ÖFFENTLICHE NIEDERSCHRIFT

der 29. Sitzung der Stadtverordnetenversammlung der Stadt Leun
am Montag, 18.03.2024, 19:06 Uhr bis 19:40 Uhr
im Saal "Grüne Au" Biskirchen

**9. Entwurfs- und Offenlegungsbeschluss
Flächennutzungsplanänderung im Bereich des
Bebauungsplanes Nr. 3a
„Wackenbach“ – 1. Änderung und Erweiterung**

**10. Entwurfs- und Offenlegungsbeschluss
 Bebauungsplan Nr. 3a
 „Wackenbach“ – 1. Änderung und Erweiterung**

Anlage
Planwerk der Sparte Hochspannung

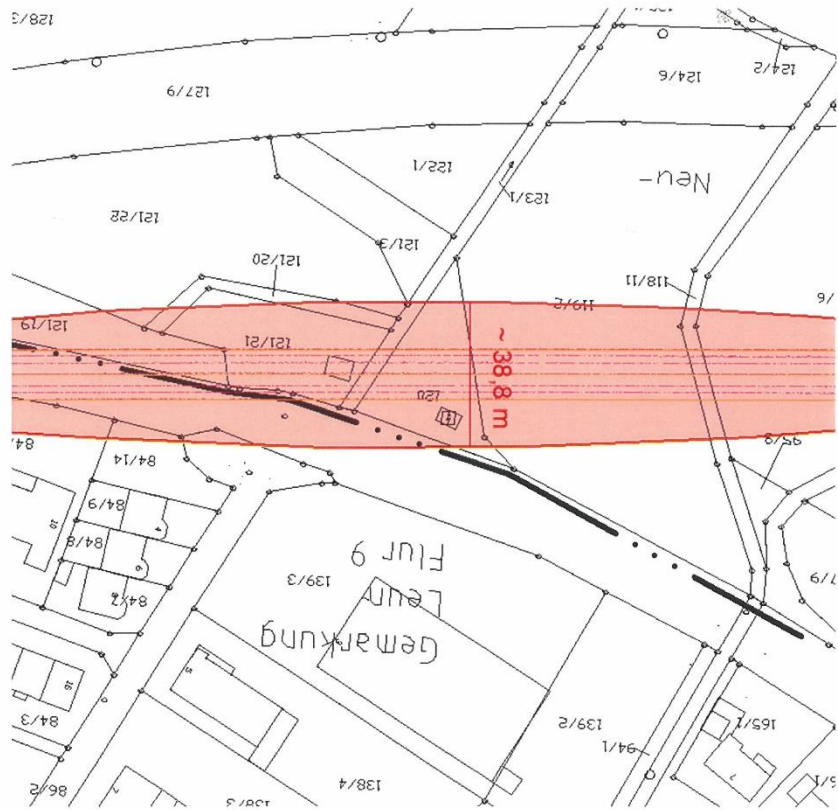
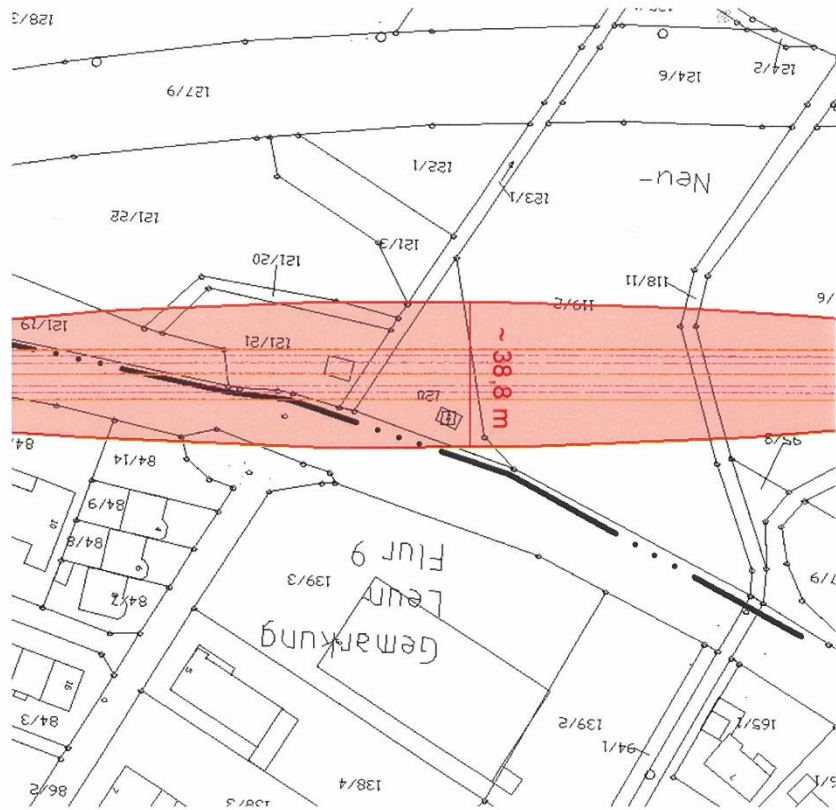
1 gern beantworten wir Ihre Anfrage. Die im Betreff genannte Bauleitplanung in Leun grenzt südlich unmittelbar den Leitungsschutzbereich unserer 110-kV-Hochspannungsfreileitung.

Arbeiten und geplante Bebauungen innerhalb des Leitungsschutzbereiches unserer 110-kV-Hochspannungsfreileitung sind grundsätzlich im Detail mit uns abzustimmen. Innerhalb des Leitungsschutzbereiches sind die zulässigen Arbeits- und Bauhöhen begrenzt.

Die Lage der 110-kV-Hochspannungsfreileitung entnehmen Sie bitte dem beigefügten Planwerk der Sparte Hochspannung.

In der Anlage wird erkenntlich, dass die Leitung südlich des Plangebietes liegt und ebenfalls der Schutzstreifen außerhalb des Plangebietes verläuft. Es wird ein Hinweis in die Begründung ergänzt. Darüber hinaus besteht vorliegend kein weiterer Handlungsbedarf.

Vorliegend besteht kein weiterer Handlungsbedarf, dass die Leitung und der Schutzstreifen das Plangebiet nicht betreffen.

Vorgangsnummer: 23-22782-EAM_Netz
Ort: Leun
Ortsteil: Leun
Straße: Rönigenweg
Originalformat: A3
Datum: 02.11.2023

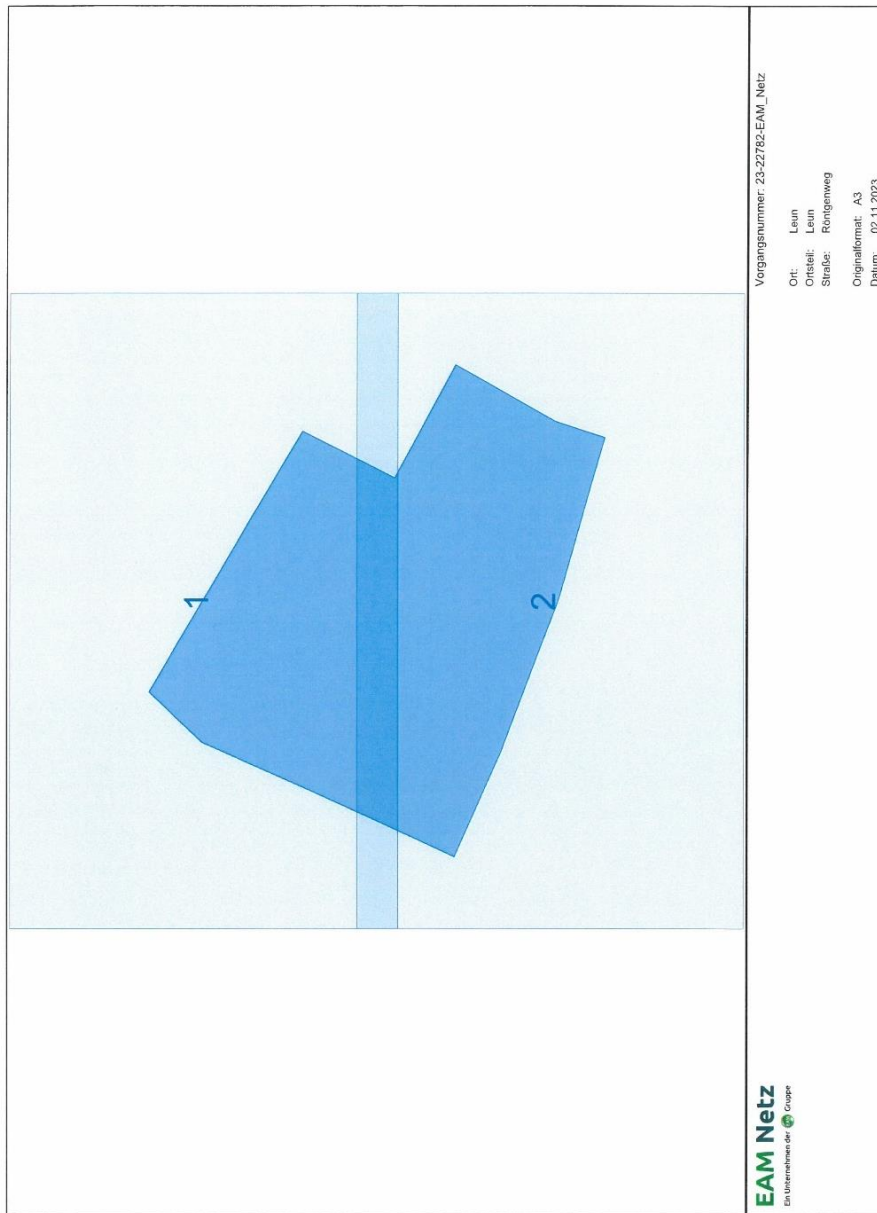
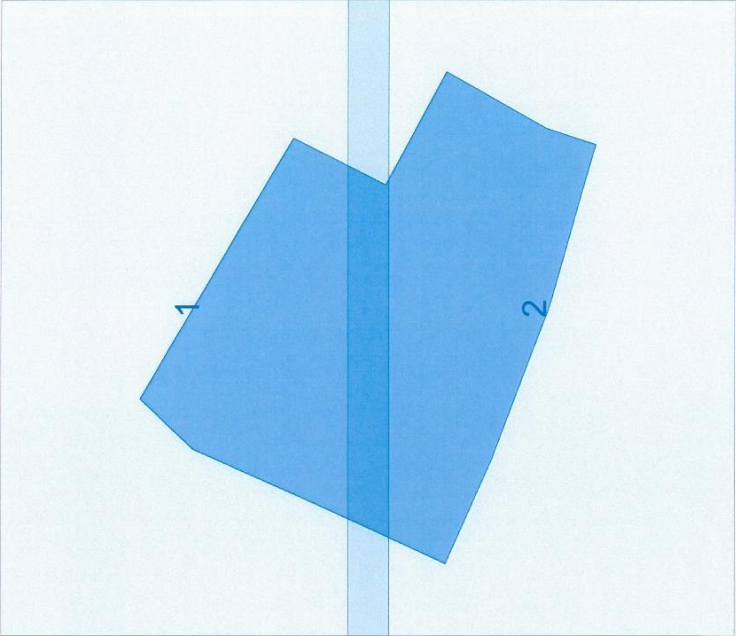
- 2** Im Planbereich sind uns gehörende Versorgungsanlagen vorhanden sind. Einen Ausschnitt unserer Pläne, aus denen Sie die ungefähre Lage der Versorgungsleitungen (u. a. 20kV- und 1kV-Kabel) entnehmen können, sind in der beigefügten zip-Datei „Strom_23-22782-EAM-Netz.pdf“ enthalten. Die Planangaben erfolgen ohne Gewähr. Der Plan ist ausschließlich für Planungszwecke zu verwenden. Eine Weitergabe an Dritte ist unzulässig. Die genaue Lage und Überdeckung der Leitungen werden Ihnen bei Bedarf die Mitarbeiter unseres Regiotteams in Wetzlar, T. 0 64 41-95 44-4633, gerne örtlich angeben.

- 3** Die Betriebssicherheit der Versorgungsleitungen darf zu keiner Zeit beeinträchtigt werden. Sämtliche Bauarbeiten im Bereich der vorhandenen Leitungen, speziell höhenmäßige Veränderungen des vorhandenen Geländes, sind zwingend mit uns abzustimmen. Das Merkblatt „Schutz von Versorgungsanlagen der EAM Netz GmbH“ in der jeweiligen aktuellen Fassung ist zu beachten. Außerdem bitten wir Sie, bei eventuell geplanten Baumpflanzungen unbedingt die Standorte und Baumart mit uns abzustimmen.

Die Leitungen verlaufen gemäß den Lageplänen innerhalb der Straßenparzellen und werden durch Hausanschlüsse ergänzt. Auf Ebene der vorbereitenden Bauleitplanung besteht vorliegend kein weiterer Handlungsbedarf, da die vorgebrachten Anregungen und Hinweise im Rahmen der nachfolgenden Planungsebenen (Erschließungsplanung, Bauantrag, etc.) zu berücksichtigen sind.

Zu 3.: Die Hinweise werden zur Kenntnis genommen und in der Begründung mitaufgeführt.

Zu 3.: Die Hinweise werden zur Kenntnis genommen und in der Begründung mitaufgeführt.
